**CON ESTA FECHA SE HA DICTADO
LA SIGUIENTE
RESOLUCIÓN Nº 38**

REFERENCIA: LICITACIÓN PÚBLICA N°642-30-LR16 "CONSTRUCCION RED DE CICLOVIAS, COMUNA DE RANCAGUA, ETAPA 2" DE LA REGIÓN DEL LIBERTADOR GENERAL BERNARDO O'HIGGINS.

ADICIÓN N°1

ACLARACIÓN N°1
(Consta de 4 páginas)

CARRETERA EL COBRE:

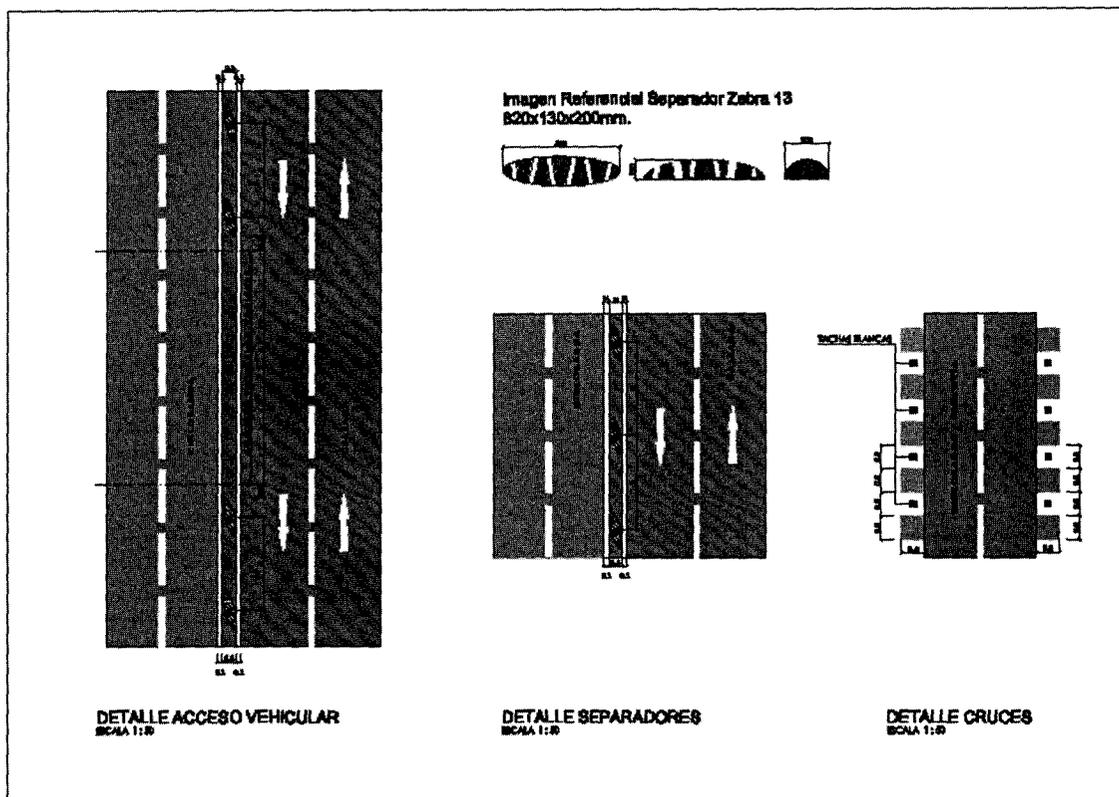
19. ¿Se ejecuta el Tramo Ciclovía y Veredas?

R.- Remitirse a planos geométricos.
